工程指示 / 要求簡箋 ENGINEER INSTRUCTIONS(E.I.)

| 工程指示編號: | EI- 7151 D | 修改版本: | - D |
| 工程編號: | J 853 | 工程名稱: | 延坪道 (第2期) |
| 工程項目: | 後裝窗樣板房HA2地彈門 鋁料拆圖 圖則表 | 日期: | 16/05/2024 |

| 圖號 | 數量 | H | H1 | N | M |
|-------|----|------|-----|---|-----|
| Q02-1 | 1 | 2950 | 125 | 9 | 300 |

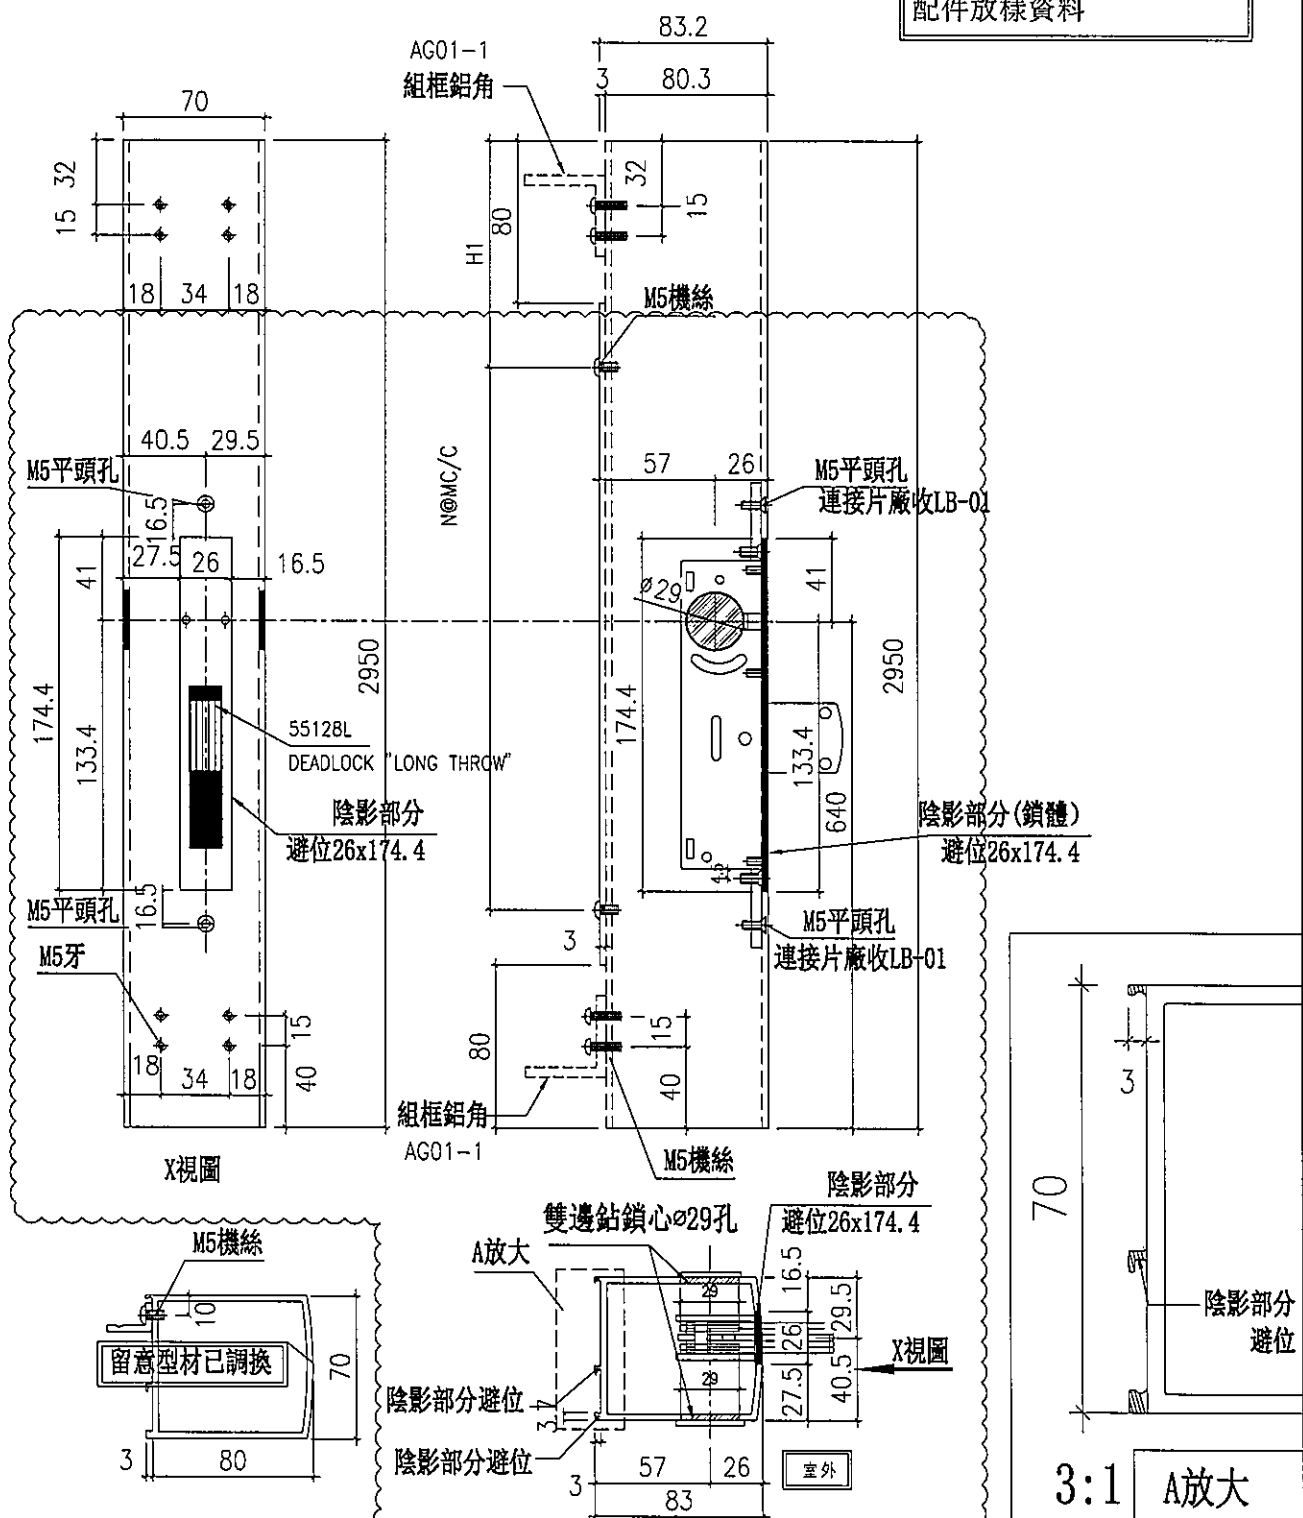
修改B 依據EI7282增加配件，新增鎖具加工用圖

依據20240514 70mm門鎖心配件放樣資料

| 物料編號: AG02-1T |

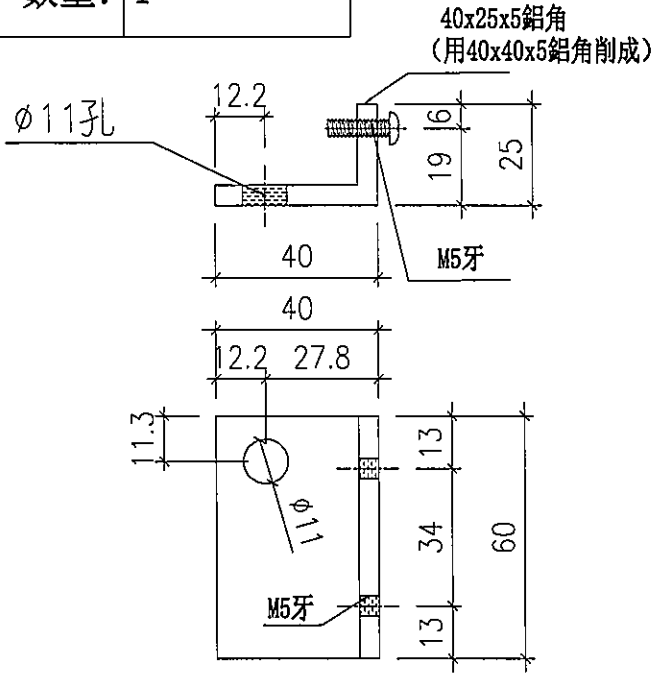
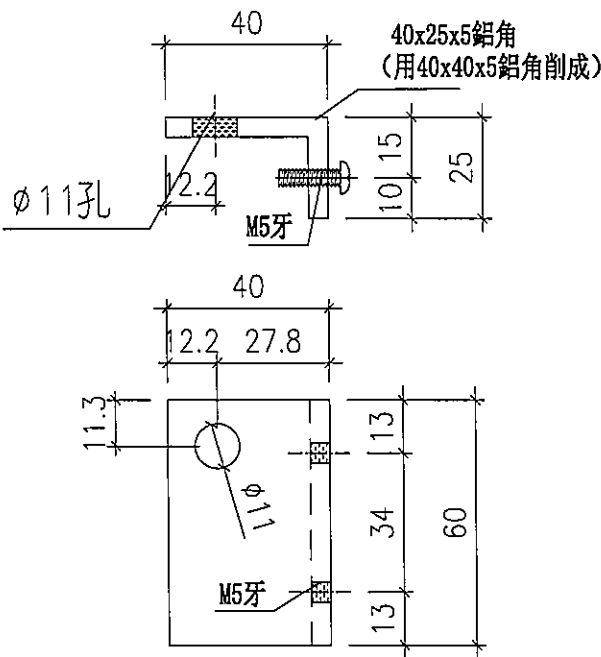
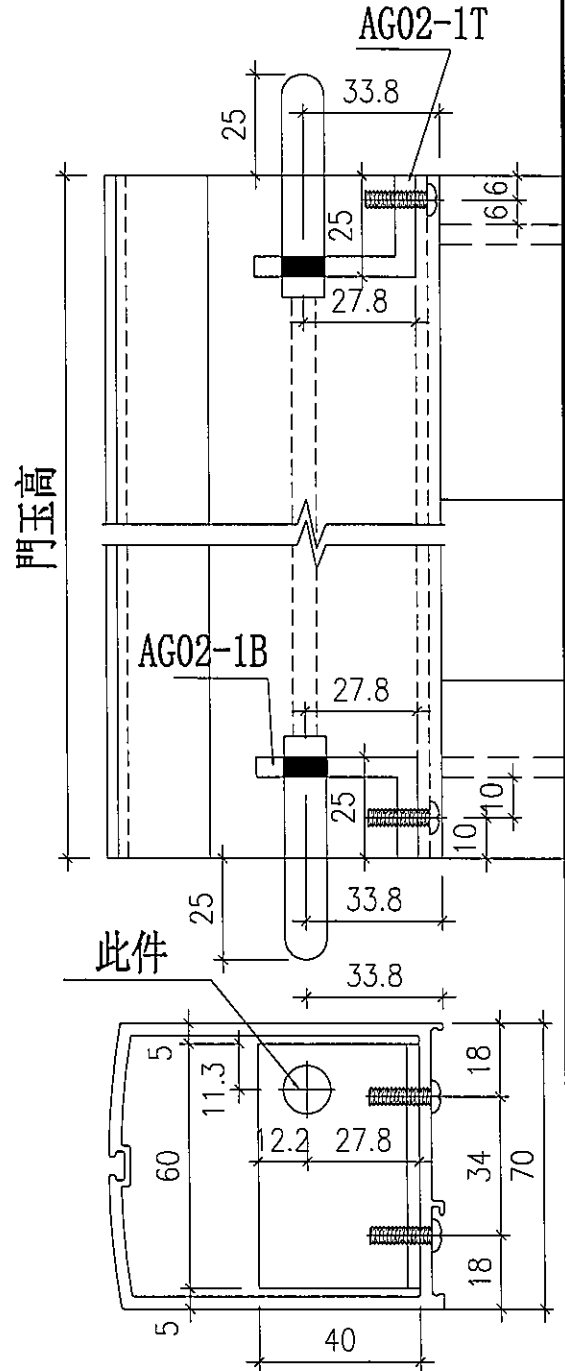
依據20240514 70mm門鎖心
配件放樣資料

天地插鎖關閉狀態 2頭凸出 25mm.
